CCG Technical Bulletin technique de la GCC

Bulletin 2014-05

Title: Aluminum Tank Top Corrosion

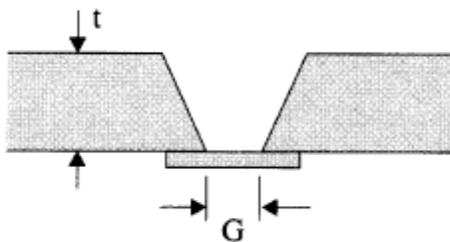
4. For isolated pits having depths $\leq 20\%$ of the plate thickness, temporary repair by means other than welding (kneading epoxy) may be considered.
4. Pour les piqûres isolées ayant une profondeur égale ou inférieure à 20 % de l'épaisseur de la plaque, on peut envisager des réparations temporaires sans soudure (au moyen d'époxyde).

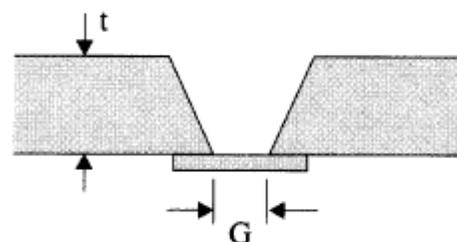
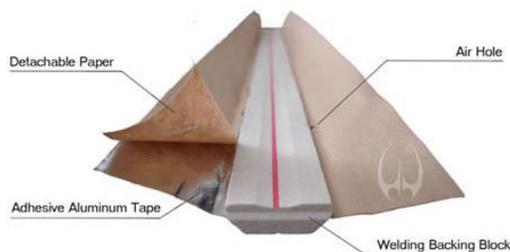
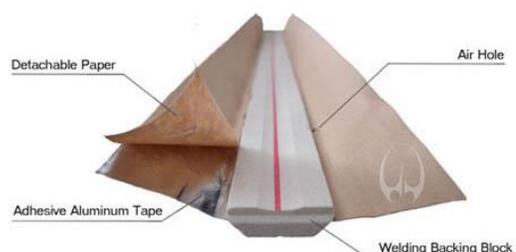
8. Firms engaged in welding shall be certified by the CWB for aluminum welding to CSA Standard W47.2 Division 1 or 2.
 9. To facilitate welding from one side, a temporary backing bar of the same material type as the tank top plating or ceramic tile weld backing tape may be fitted as illustrated below.

Backing bars and ceramic tile backing tapes shall be removed after welding and any visible discontinuities on the underside repaired by welding.
